Vysvětlení, změna nebo doplnění zadávací dokumentace č. 24

Název veřejné zakázky	UK – Výstavba Kampusu Albertov – Biocentrum
Druh a režim veřejné zakázky	Veřejná zakázka na stavební práce zadávaná v nadlimitním režimu
Profil zadavatele	https://zakazky.cuni.cz/
Evidenční číslo ve VVZ	Z2023-018663

Žádost č. 1 ze dne 14. 07. 2023

Dotaz poř. č. 329

Obrázek 1 - půdorys ocelové konstrukce

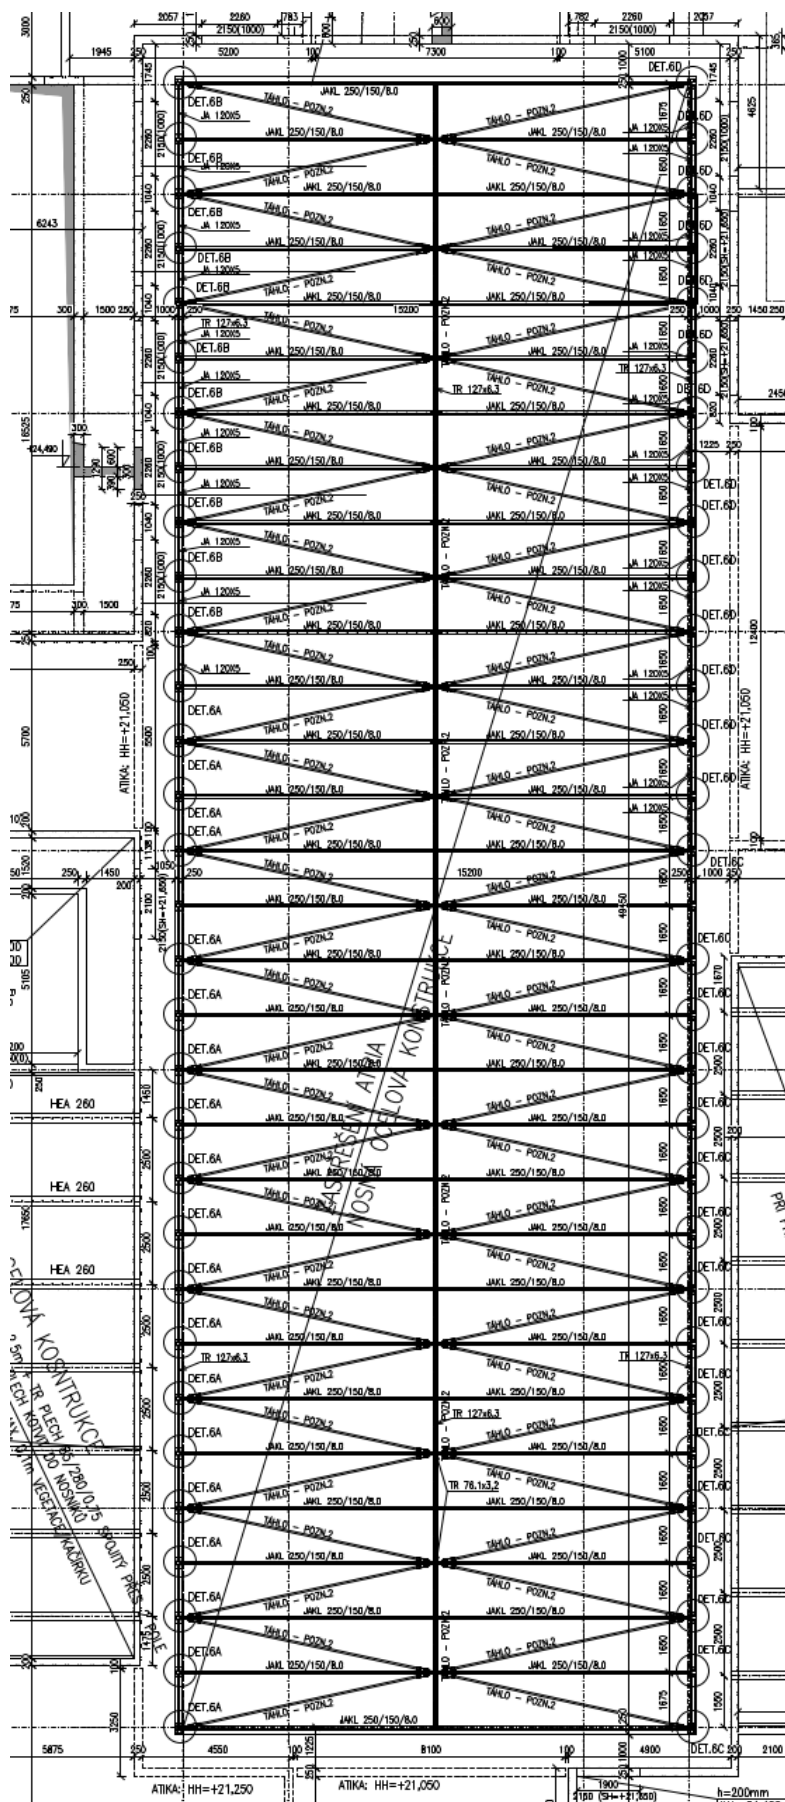
Po důkladném prostudování předložené projektové dokumentace se zadavatele tážeme, zda projektovou dokumentaci doplní o výše uvedené chybějící části tak, aby odpovídala vyhlášce MMR č. 169/2016 Sb., potažmo vyhlášce MMR č. 499/2006 Sb. a byla v souladu se ZZVZ.

Výkresy sestavy kovových dílců (jde o ocelové konstrukce, které zajišťují nosnou statickou část objektu nebo jsou velkých rozsahů) **SO 01** včetně výše uvedených objektů byly aktualizovány (budou součástí nově revidované projektové dokumentace v části D.1.2_STK).

Detaily kotvení a řezy jsou vždy součástí výkresů po stranách hlavních tvarů monolitických konstrukcí.

- zastřešení atria
- zastřešení střešních nástaveb H3 a H4
- akustická zástěna na střeše H2
- ocelové sloupky vestavby admin části
- vložené patro strojovny VZT 1pp-2pp
- vysoké zdvojené podlahy na úrovni 2.pp
- ocelový přístřešek za BCA.

Zastřešení atria:
